Stuttgart 21: Kritische Würdigung der Darstellungen der Deutschen Bahn AG zu den Personenstromanalysen

Dr. Christoph Engelhardt
Hüterweg 12c
85748 Garching
089 3207317

Garching, 27.02.2013

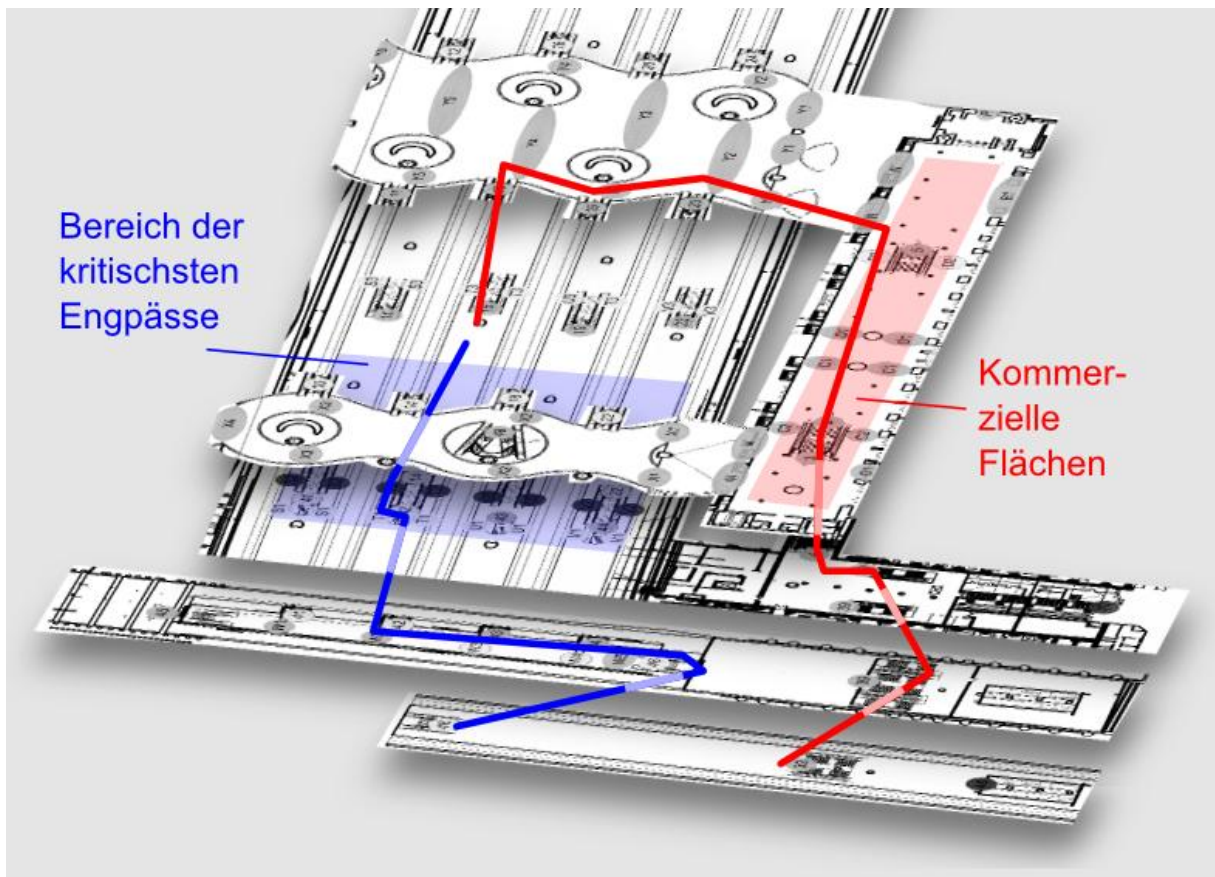
- Die Annahme, dass 40 % der Umsteiger zwischen S-Bahn und Fern- und Regionalzügen die „kommerziellen Flächen“ nutzen, erscheint speziell in den Stoßzeiten nicht realistisch. Hier kommen die S-Bahn-Nutzer auf ihrem Weg zu den Bahnsteigen der Haupthalle nicht an den Verkaufsflächen vorbei, ebenso wenig wie die Direkt-Umsteiger von der S-Bahn zur U-Bahn, für die dementsprechend auch tatsächlich ein Anteil von 0 % angenommen wird. Die Umsteiger zwischen Haupthalle und S-Bahn werden zu einem Großteil Pendler sein und kaum den spürbaren Umweg und Aufstieg zu den Verkaufsflächen suchen, sondern vielmehr eine schnelle und kurze Verbindung wählen (Abb. 9, Folgeseite). Im Endeffekt wird hier im bestehenden Ansatz ein erheblicher Anteil der Umsteiger, fast die Hälfte, über die Hauptebene und die Verkaufsflächen umgeleitet und so dem Strom an den kritischen Durchgängen neben den Rolltreppen auf den Bahnsteigen entzogen. Dies führt zu einer deutlichen Entlastung dieser kritischsten Engpässe von Stuttgart 21. Hier wurde der Wert zwischen 1998 und 2009 schon um 5 % nach unten korrigiert, was darauf hindeutet, dass der Korrekturbedarf erkannt wurde. Offenbar wurde aber nicht in hinreichendem Ausmaß korrigiert.

- Die Annahme, dass wiederum die Umsteiger zwischen den Zügen innerhalb der Haupthalle zu 0 %, also überhaupt nicht, die kommerziellen Flächen aufsuchen, ist ebenso zweifelhaft. Bei Stuttgart 21 haben viele Reisende lange Wartezeiten beim Umstieg, so dass sich ein Aufsuchen der „kommerziellen Flächen“ anbietet. Dieser Fußgängerverkehr wurde dem untersuchten Szenario entzogen und so die Analyse weiter entlastet.

Der Haupteffekt der unrealistischen Nutzung der „kommerziellen Flächen“ dürfte die Entlastung der kritischen Durchgänge neben den Rolltreppen am Bahnsteig auf dem Weg zu den S-Bahn-Abgängen sein. Auch nach Umplanung sind hier sämtliche Durchgänge nur der Stufe D zugeordnet (siehe Abb. 7, 14). Im Schnitt ist nur eine Verdichtung des Personenstroms um knapp 20 % nötig, um auf Stufe E abzufallen.

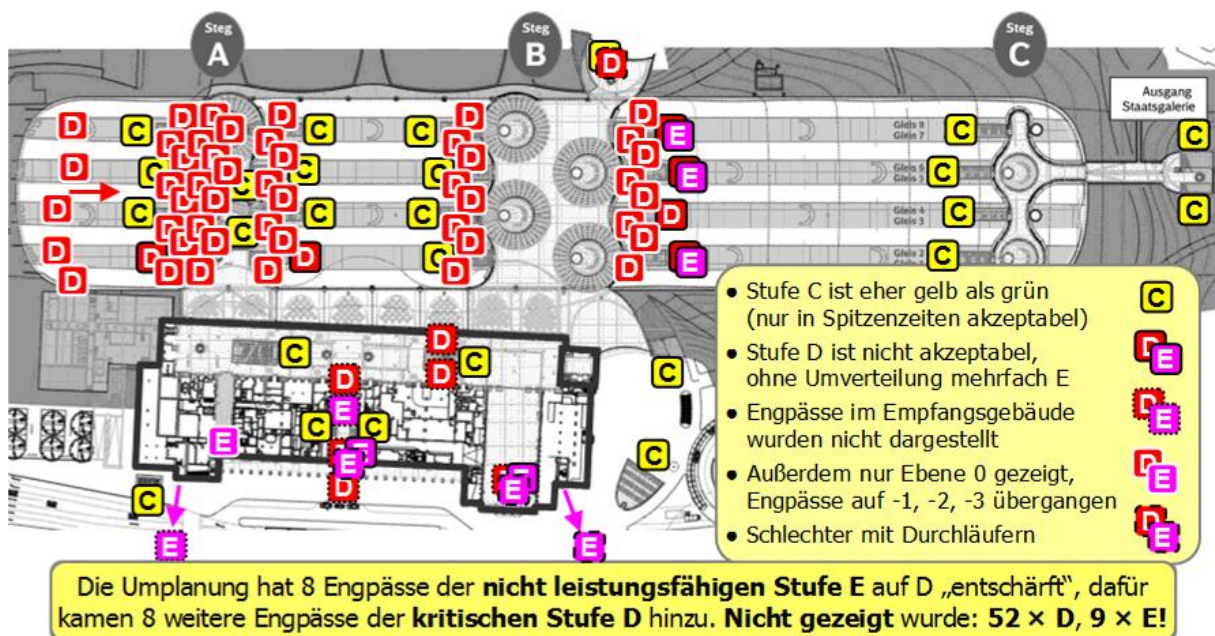
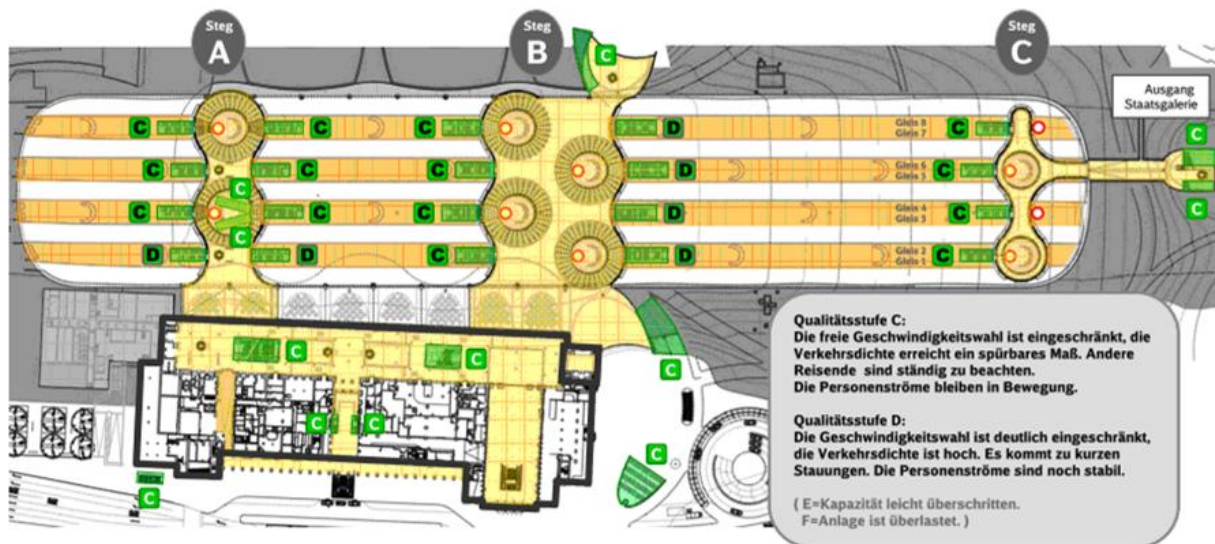
Die Abbildung, die Sven Hantel in seinem Vortrag vor dem Gemeinderat zu der Bewertung der Treppen und Durchgänge der Fußgängeranlagen verwendet hat (Hantel Folie 7 = Abb. 14 oben), zeigt einen äußerst unvollständigen Ausschnitt der Ergebnisse der Personenstromanalyse. Eine Überprüfung anhand der tatsächlichen Ergebnisse der Personenstromanalyse ergibt umfangreichen Ergänzungsbedarf (Durth Roos 2009 S. 18-22, Anl. 11.1-11.5, Durth Roos 2012 S. 3-4).

Die erreichten Stufen C und D wurden bei Hantel durchgehend grün markiert. Dabei war entsprechend dem zugesagten hohen Bewegungskomfort ursprünglich Stufe B bis C angestrebt worden (S. 6 Punkt 1.a). C ist demnach nur in Spitzenstunden noch akzeptabel, sollte also eher gelb als grün markiert werden (Abb. 14 unten). Stufe D entspricht durchgefallen und wäre rot zu markieren. D ist auch laut der letzten Personenstromanalyse selbst in Spitzenstunden nicht zu akzeptieren, höchstens wenn es baulich nicht anders möglich ist (Durth-Roos 2009 S. 14), was jedoch für keinen Engpass dargestellt und für die Bahnsteige von Hantel ausdrücklich verneint worden war.

In der von Hantel gezeigten Übersicht wurde darüber hinaus lediglich Ebene 0 gezeigt, die zahllosen Engpässe auf den Ebenen -1, -2 und -3 wurden übergangen ohne Hinweis auf die Unvollständigkeit. Auf Ebene -1 liegen die inzwischen rund 40 Stück der zuvor so viel diskutierten und teils von der Umplanung adressierten Engpässe. Selbst Ebene 0 wurde nicht vollständig dargestellt; hier wurden zahlreiche Engpässe im Empfangsgebäude, die teilweise mit Stufe E schon heute durchgefallen sind, ebenfalls nicht dargestellt. Im Falle der Engpässe im Empfangsgebäude war von der Planfeststellung ausdrücklich entsprechende Anpassungen gefordert worden (PFB S. 132). Auch für diese Engpässe hätte im Einzelfall begründet werden müssen, warum aus konstruktiven Gründen oder wegen des Denkmalschutzes eine Anpassung nicht möglich ist.

Drei der Aufgänge auf der Südseite von Steg B (in der Abb. auf der rechten Seite) erreichen eigentlich nur Stufe E. Diese Treppen müssen praktisch die Reisenden einer ganzen Bahnsteighälfte aufnehmen. Es wurde hier angenommen, um von Stufe E auf D aufzusteufen, dass die
